SLOVENSKÝ VODOHOSPODÁRSKY PODNIK
STAVBA 12 - Predĺženie Pribinovej - Prístavná, Súkennická

Vec: **„Polyfunkčný súbor EUROVEA 2, Dopravná infraštruktúra, stavba č. 12 Predĺženie Pribinovej – Prístavná, Súkenická“ – vyjadrenie k DÚR**

PRÍLOHA č. 1

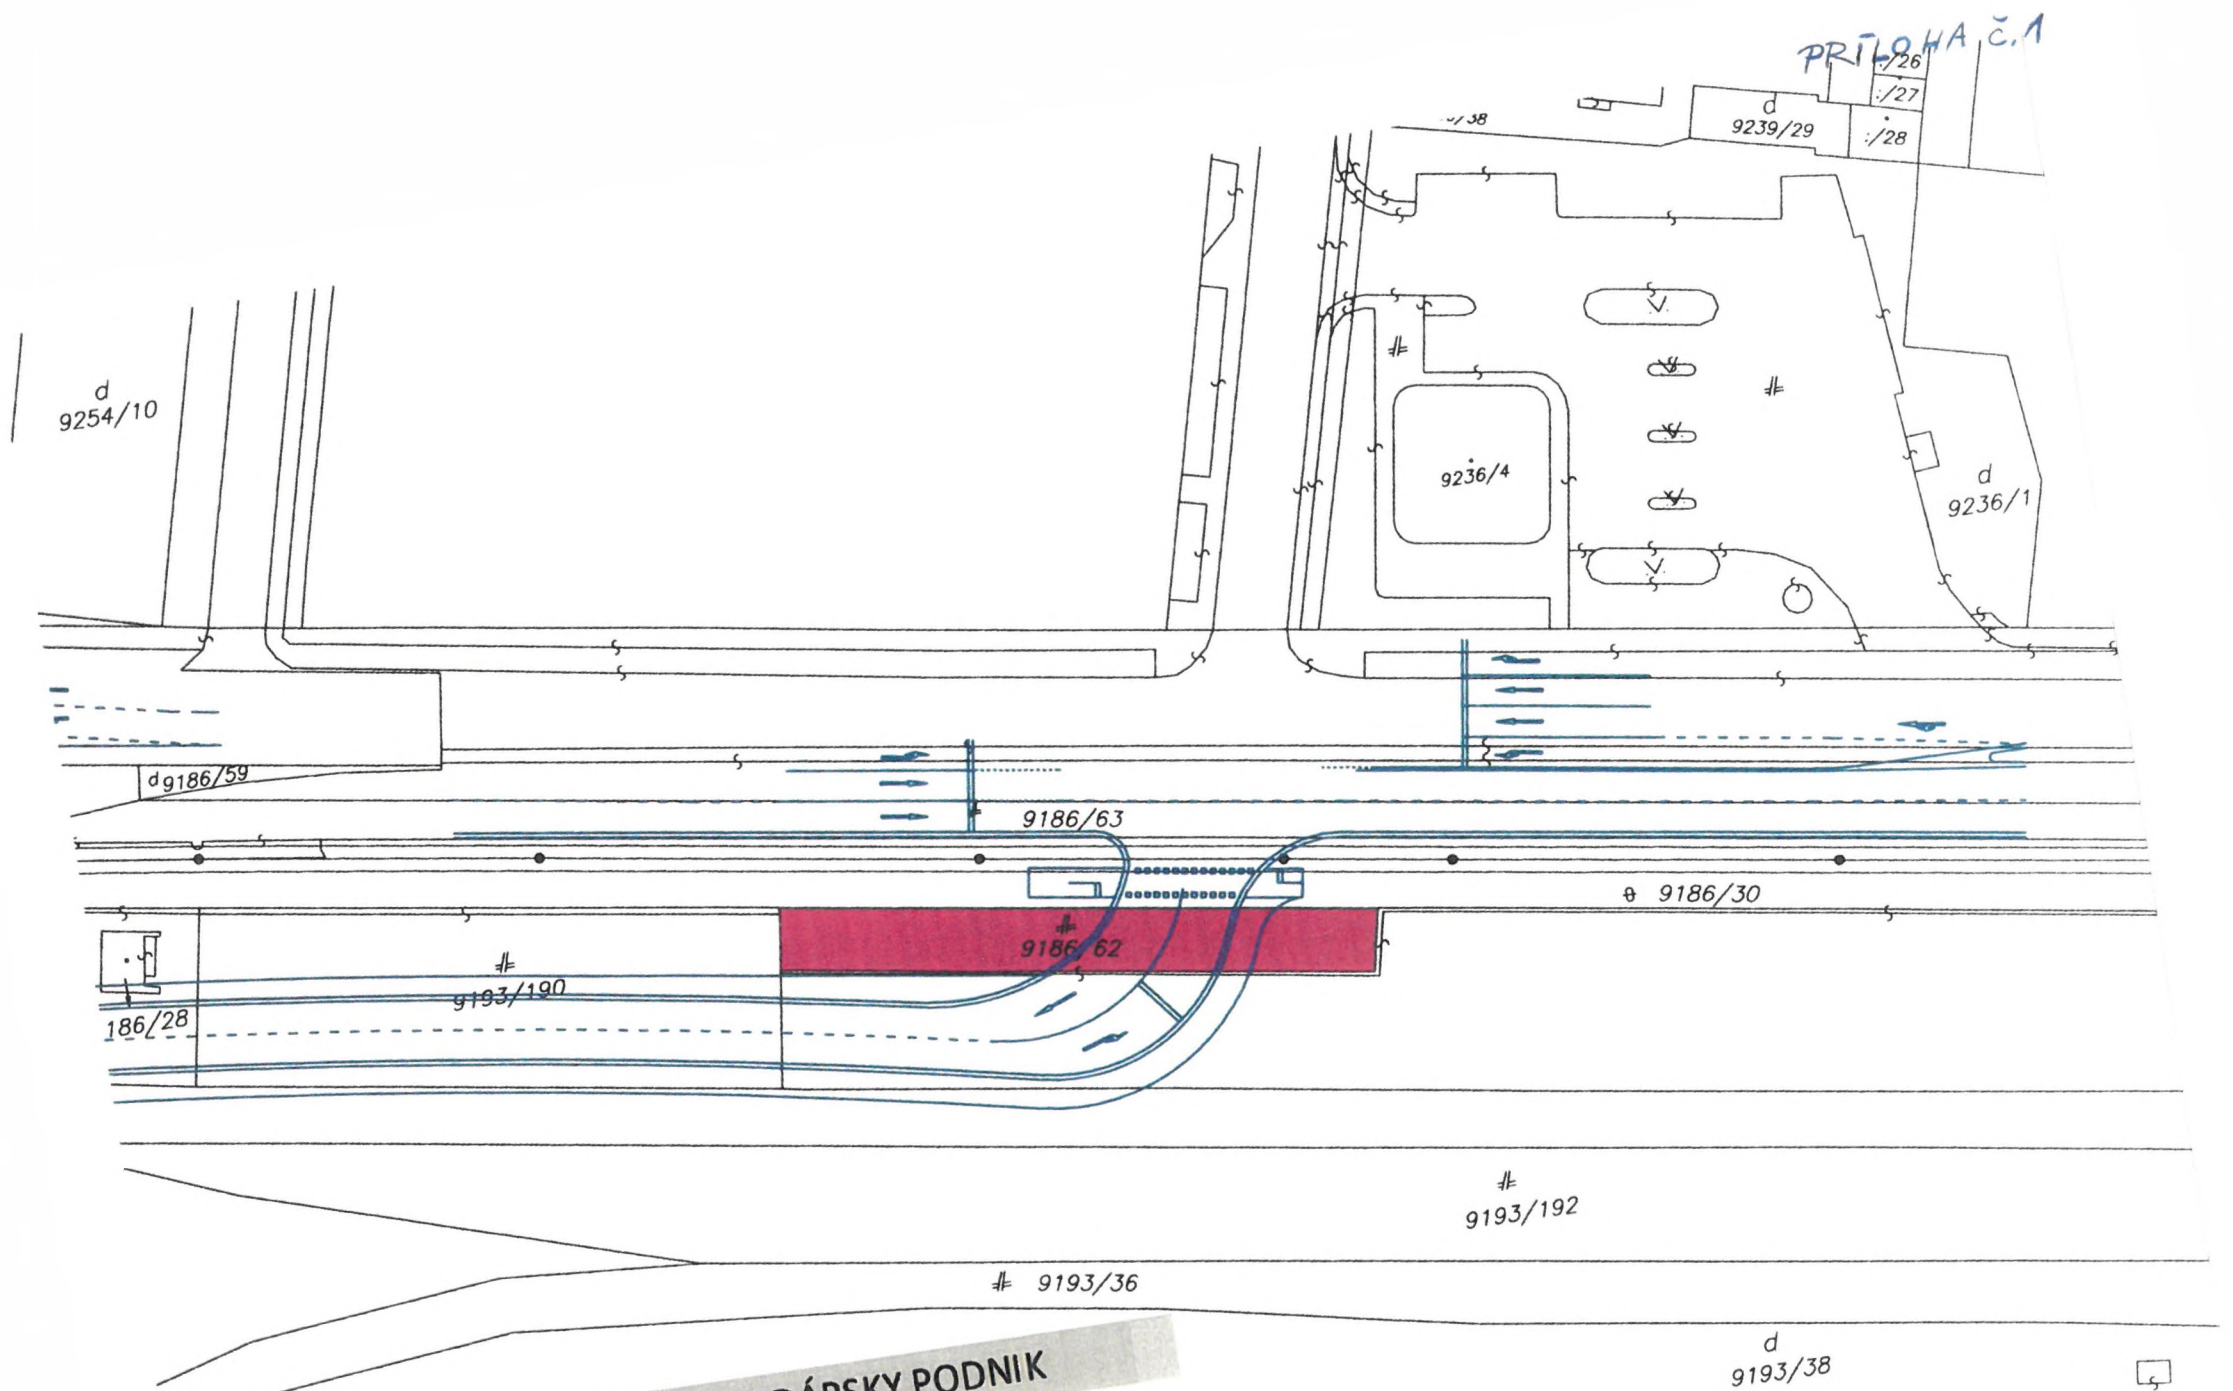
4. Umiestnenie komunikácie na pozemku v správe našej organizácie č. p. KN-C 9186/62 k. ú. Nivy požadujeme ošetriť zmluvným vzťahom uzatvoreným s našou organizáciou do doby vydania stavebného povolenia. Pre ďalšie informácie môžete kontaktovať „Odbor správy majetku“ Ing. Zuzana Kamenická (e-mail: zuzana.kamenicka@svp.sk).
